**Avis de la mission régionale
d'autorité environnementale
Centre-Val de Loire
sur le projet de parc éolien de la société Diou Energies
sur la commune de Diou (36)
Autorisation environnementale**

n°2021-3434

Localisation des habitations les plus proches (Source : étude d'impact, page 382)

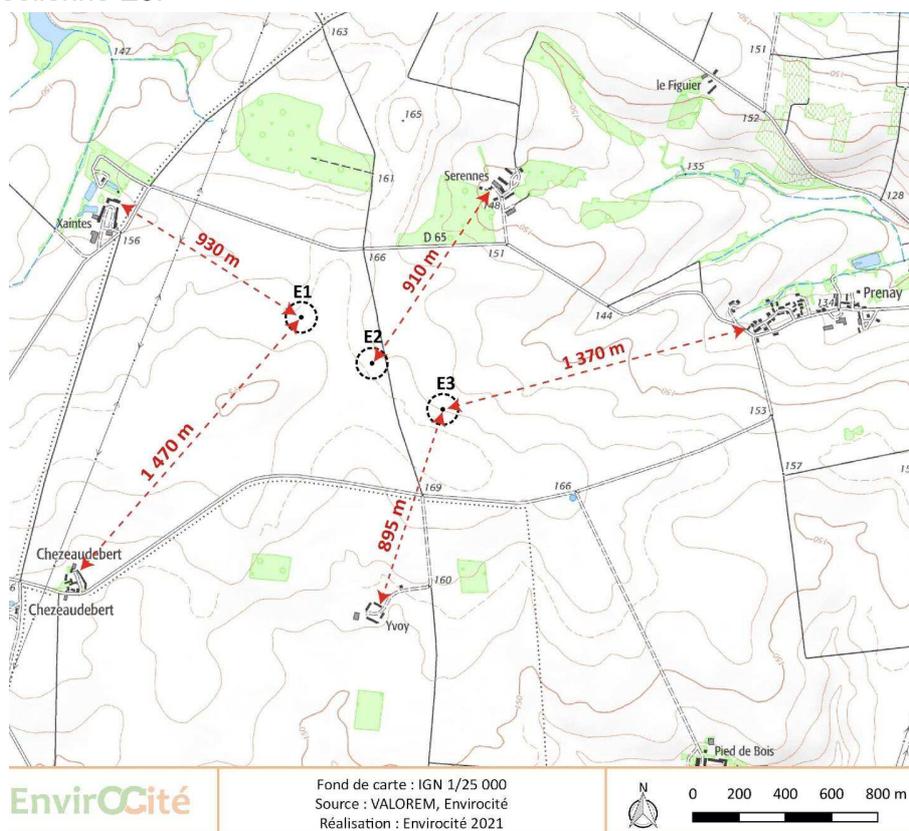
L'habitation la plus proche est située au lieu-dit « Yvoy » sur la commune de Sainte-Lizaigne à 895 m de l'éolienne E3.

Localisation de la ZIP au sein du contexte éolien (Source : étude d'impact, page 102)

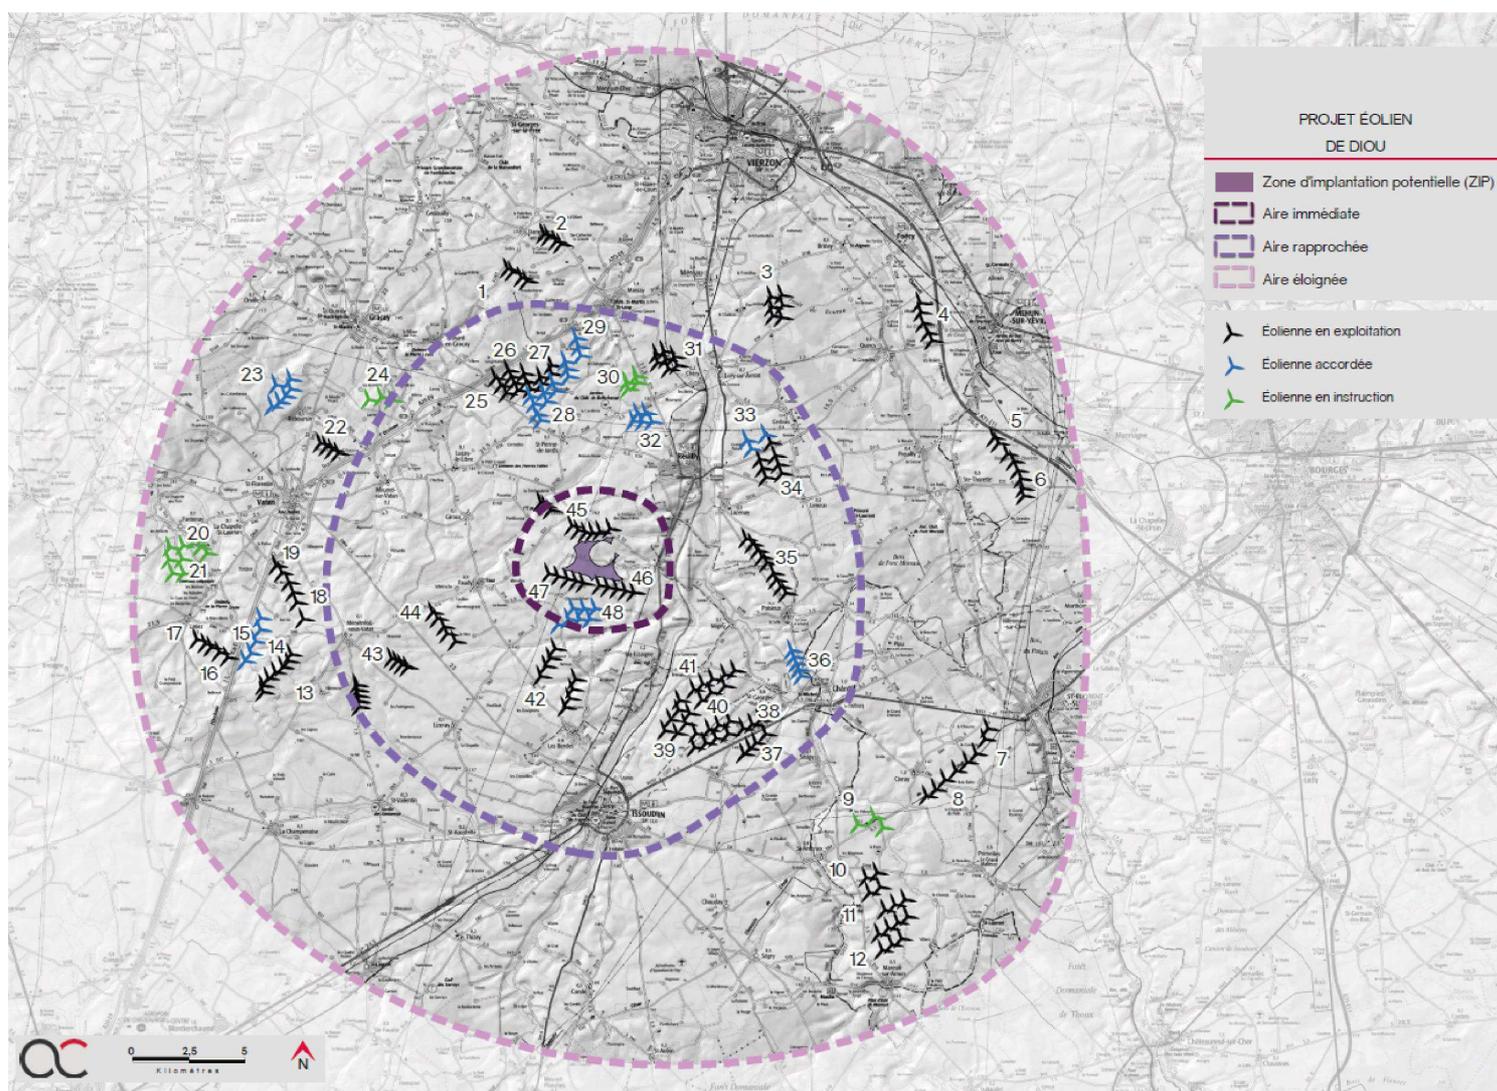
Le projet s'insère dans un contexte éolien dense, présenté en page 101 et suivantes de l'étude d'impact, avec plus de 140 éoliennes autorisées dans un rayon de 10 km.

En particulier, le projet s'insère entre deux ensembles éoliens :

- un parc de neuf éoliennes à environ 1,5 km au nord (Reully et Diou Energies) ;
- une ligne de dix éoliennes à 500 m au sud (parcs Aubigeon et Pelures Blanches implantés sur les communes de Diou, Paudy et Sainte-Lizaigne).
